## **Kommentar til de foreslåede ændringer af trafikforholdene ved Brønshøj Torv og Holcks Plads**

Bemærkningerne vedrører løsningsforslag 6, der omhandler lukning af indkørslen til Brønshøj Kirkevej fra Brønshøj Torv og løsningsforslag 7, der omhandler ændringer af de trafikale forhold ved Holcks Plads fremsat i orienteringsnotat af d. 7/2 2023.

*Billede 4: Den lovlige rute fra busøen til fortorvet mod øst er en stor omvej.*

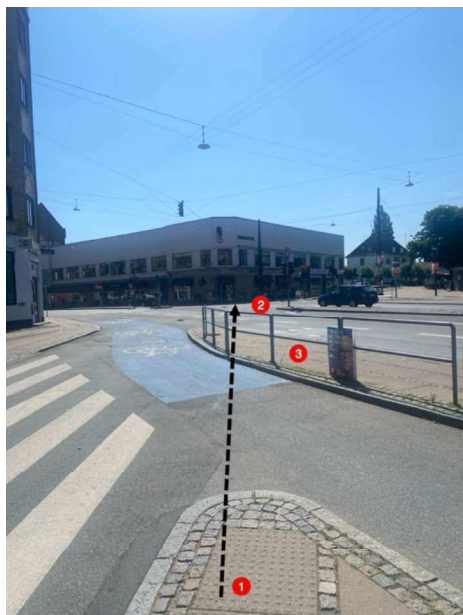
Som det ses på billede 4 herunder, er den eneste lovlige rute fra busøen (1) til fortorvet på Frederikssundsvej mod øst (2) en stor omvej. Dette er årsagen til, at langt de fleste slår ulovlig genvej over cykelstien (3).

Billede 6: Ændringsforslag som bevarer indkørslen til Brønshøj Kirkevej.

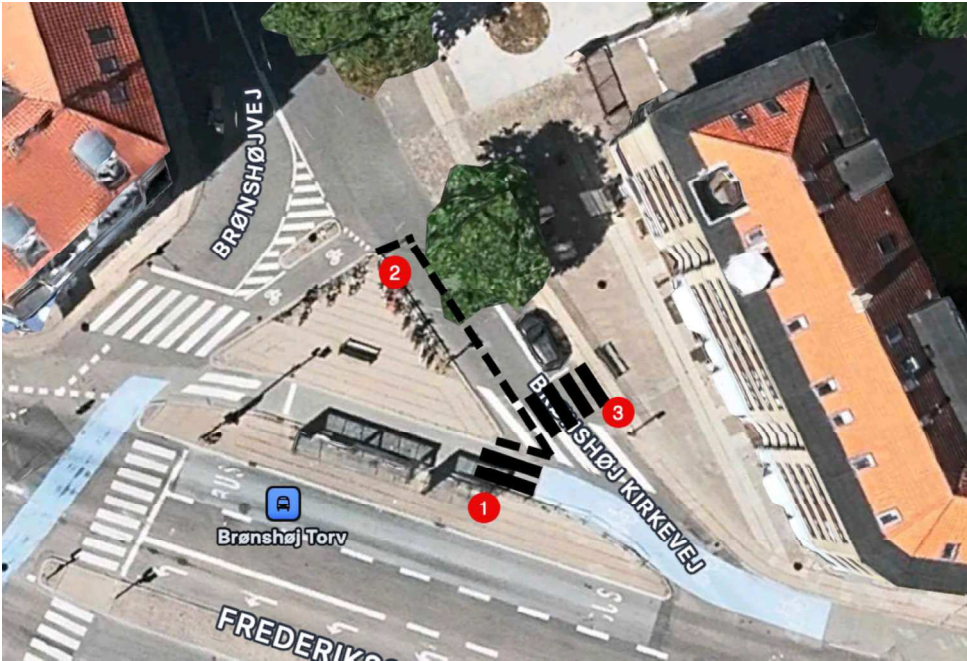
- Etablering af fodgængerfelt mellem busøen og den bagvedliggende cykelparkeringsø i den østlige ende (1), svarende til situationen i den vestlige ende som vist på billede 6 nedenfor. Dette vil kunne gøres under de eksisterende forhold eller ved en mindre udvidelse af cykelparkeringsøen (2), så den bedre flugter kanten af busøen, hvorved fodgængere, der krydser over vejen ad fodgængerfeltet mod øst, også vil have et bedre udsyn til indkommende trafik fra krydset.

- Ændring af vinklen på fodgængerfeltet fra cykelparkeringsøen til fortorvet mod øst, så trafikken i højere grad bliver vinkelret på fodgængerfeltet, som vist på billede 6 (3).

Billede 7: Ændringsforslag som bevarer indkørslen til Brønshøj Kirkevej.

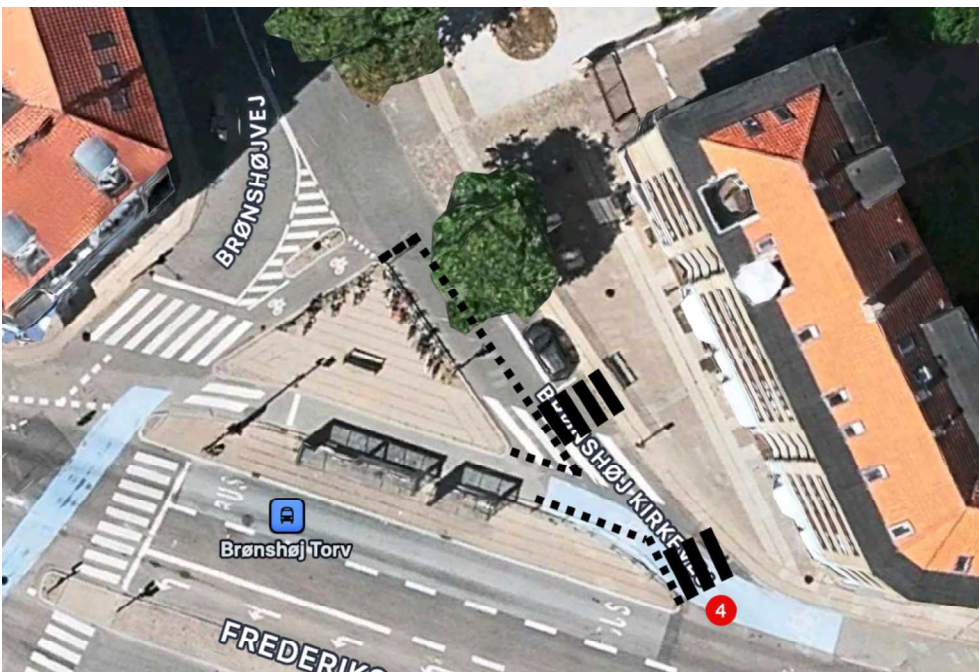
- Etablering af et fodgængerfelt (evt. lysreguleret) fra den østlige spids af busøen til fortorvet som vist på billede 7 (4). Busøens form kan evt. tilpasses, så fodgængerfeltet får den vinkel på vej og cykelsti, der giver fodgængerne det bedst mulige trafikale udsyn.

Billede 8: Ændringsforslag som bevarer indkørslen til Brønshøj Kirkevej.

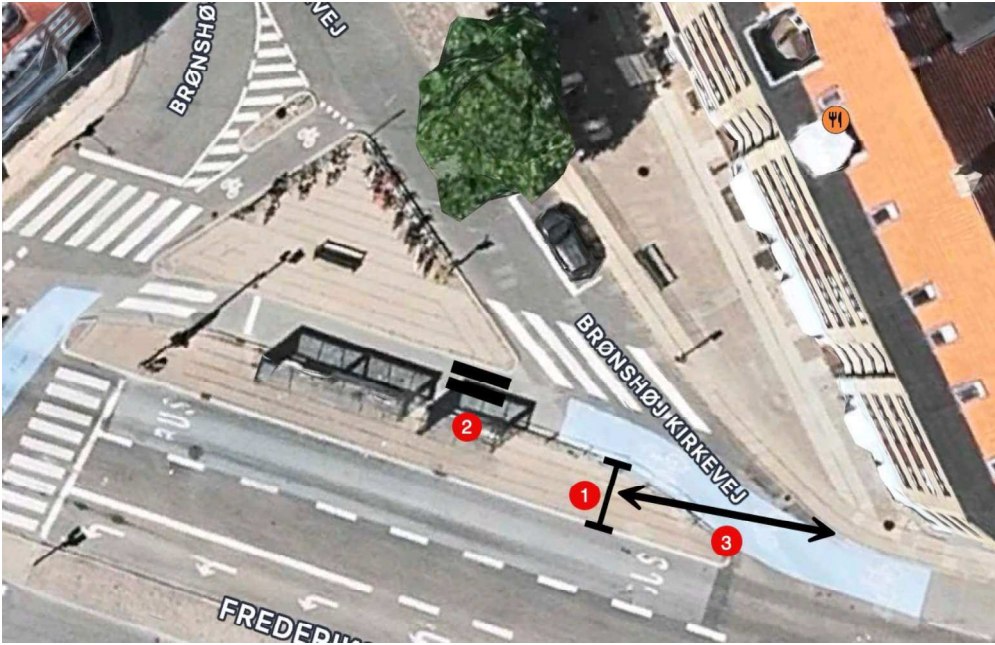
- Afkortning af busøen, så denne ikke længere har en tragtform, der leder fodgængerne ud på vejen, men i stedet ender i et hegn, der står vinkelret på cykelstien (1), som vist på billede 8. Herved gøres afstanden mellem busø og fortorv længere (3) og fodgængerne inviteres derved i mindre grad til at krydse vejen, og i stedet krydse fodgængerfeltet over cykelstien (2).
